Opinia Nr 009383

z wyników przeprowadzonych oględzin - ekspertyzy urządzeń grzewczo-kominowych

w budynku przy ul. Gen. Andersa nr 109/3 w Wałbrzychu
dotycząca urządzeń grzewczo-kominowych używanych przez
B.O.K. Biały Kamień

SZKIC ORIENTACYJNY

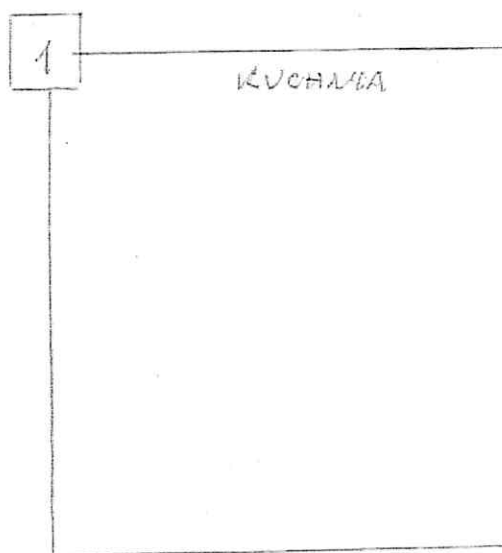
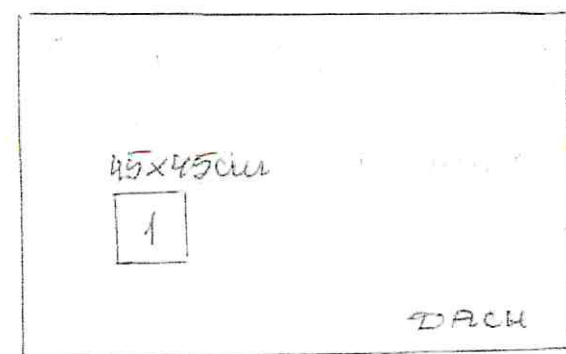
1. Istniejący przewód w mieszkaniu to przewód dyfuzyjny (45x45cm).
W związku z tym istniejący piec kuchenny może pozostać
w przewodzie nr 1 lub po jego likwidacji podłączyć można
piec c.o. oraz a dla kotła COGw wykonawca należy nowy przewód
zgodnie z obowiązującymi przepisami i w oparciu o projekt
2. Wymagane wykonanie kuchni i ewentualnie innych pomieszczeń
zgodnie z projektem
3. Dla prawidłowego funkcjonowania urządzeń kominowych zapewnić
należy przepływ powietrza z zewnątrz poprzez urządzenia nawiewane

SZKIC ORIENTACYJNY

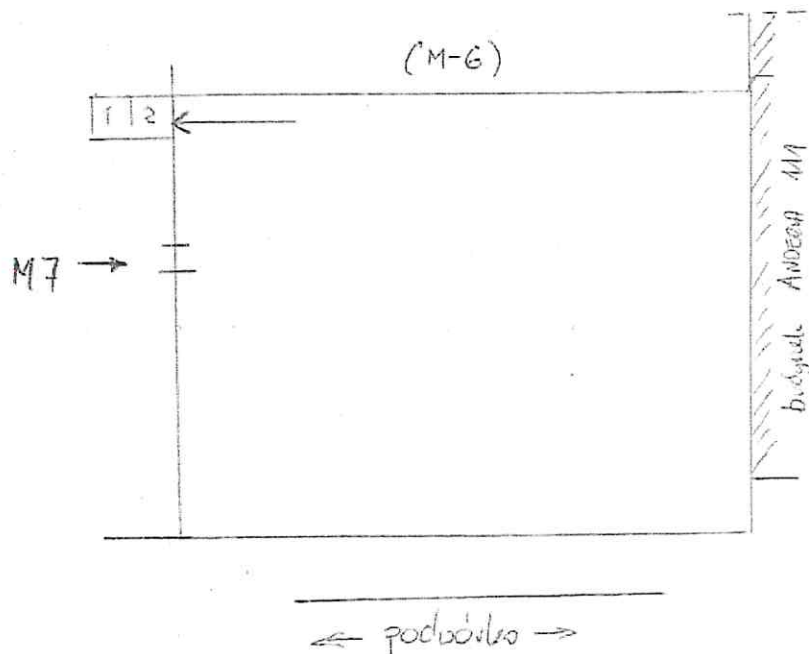
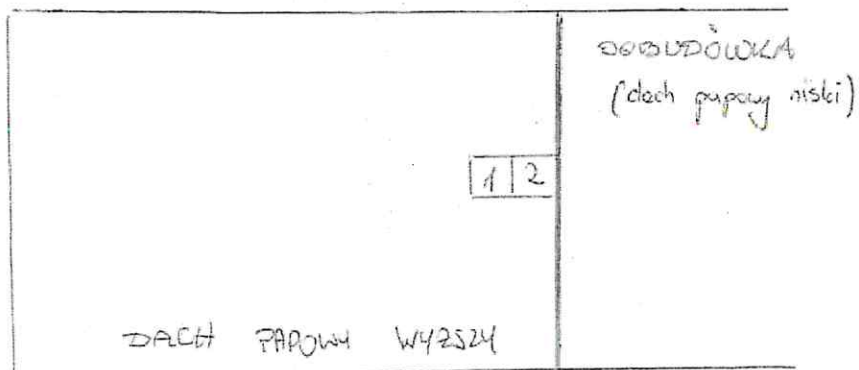
1. Tylko przewód nr 2 można wykorzystać do podłączenia pieca kuchenno-ogrzewowego lub pieca CO etaz. Zamiast piecy wa opał stały: kocioł gazowy CO po zamontowaniu wkładu spalarniowego podłączone będzie można kocioł gazowy CO do przewodu nr 2. Dla kotła CO gaz zaciąg powietrza wyprowadzić z boku budynku.
2. Wentylację wywiewną wykonać wg obowiązujących przepisów i w oparciu o projekt.
3. Dla prawidłowego funkcjonowania urządzeń kominowych zapewnić właściwą napływ powietrza z zewnętrz poprzez urządzenia nawiewowe.

SKIC ORIENTACYJNY
 ← WŁICH →

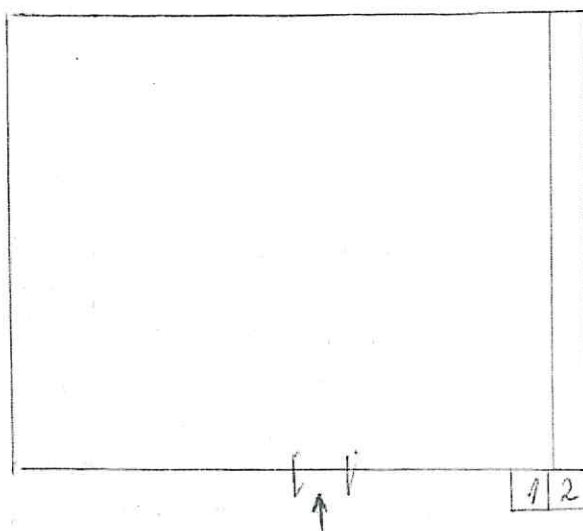
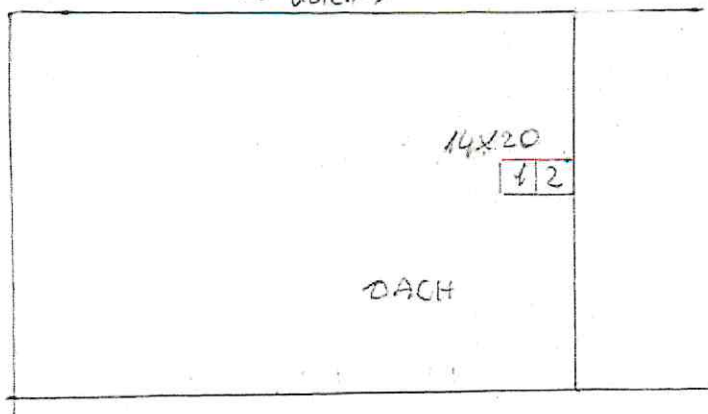
1. Piec pelletowy może pozostać w przewodzie nr 1
2. Ze względu na to, że dwa mieszkania powyżej nie mają ogrzewania, dla COGaz lub COetir należy wykonać nowy przewód zgodnie z obowiązującymi przepisami i w oparciu o projekt
3. Dla wentylacji wywiewnej wykonać nowy przewód zgodnie z projektem
4. Dla prawidłowego funkcjonowania urządzeń kominowych zapewnić należy napływ powietrza z rekuperacji poprzez urządzenia nawiewne

Inne uwagi: przewód nr 2 pozostawić jako rezerwowany dla ogrzewania w mieszkaniach powyżej
